Acta de junta de aclaraciones
Licitación pública nacional

Procedimiento de contratación número: SOP/LP/PA/IV/OB/OP/2026-110

Siendo las **14:00 horas** del día **13** del mes de **agosto** del año **2026**, fecha y hora determinada para la celebración de la **junta de aclaraciones**, correspondiente al procedimiento de contratación en la modalidad de **licitación pública nacional** número **SOP/LP/PA/IV/OB/OP/2026-110**, referente a la acción denominada: **Modernización de la Carretera Federal 51, tramo San Miguel de Allende - Dolores Hidalgo C.I.N., Segunda etapa.**

Modernización de la Carretera Federal 51, tramo San Miguel de Allende - Dolores Hidalgo C.I.N., Segunda etapa

**DETALLE DE ESTRUCTURA
PARA CONCRETO HIDRAULICO (56+715 - 59+000)**

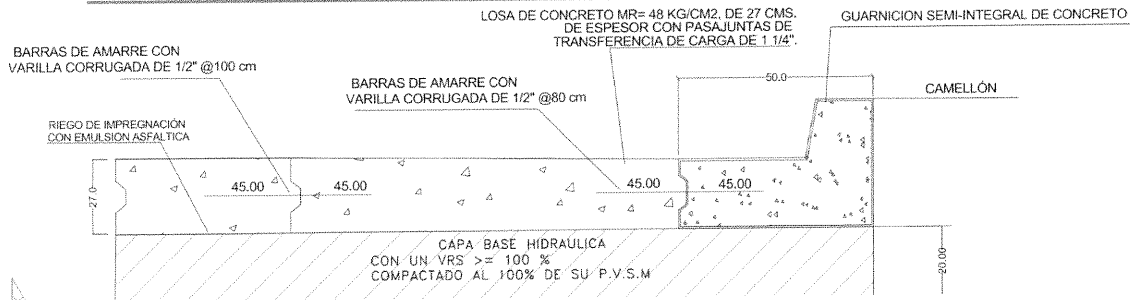
12. Entre el plano Modulación de losas_Cieneguita y el documento MEMORIA GEOTECNIA DISPAV RIGIDO SMA-DH E1 Y E2 V4.2, hay discrepancia referente pasajuntas y barras de amarre. Favor de aclarar de manera clara: diámetros, longitudes y separación para pasajuntas y barras de amarre.

SECCION PROPUESTA PARA PAVIMENTO RIGIDO

ELEMENTO	ESPESOR (cm)	CARACTERISTICAS
RODAMIENTO: LOSA DE CONCRETO HIDRAULICO (CH)	25 en todos los Subtramos, excepto en el 54+220 - 59+000, que será de 27	- MR=48 kg/cm² - N-CTR-CAR-1-04-009/20 - Pasajuntas: d= 1 1/4", l= 46cm, e= 30cm - Barras de amarre: d= 5/8", l= 81cm, e= 91cm

Se aclara que la información para los pasajuntas no se encuentra discrepancia en la información presentada.

Para las barras de amarre:

Para este caso en particular se deberá de tomar en cuenta la información presentada en el plano de modulación de losas, refiriéndose estrictamente a los esquemas presentados.
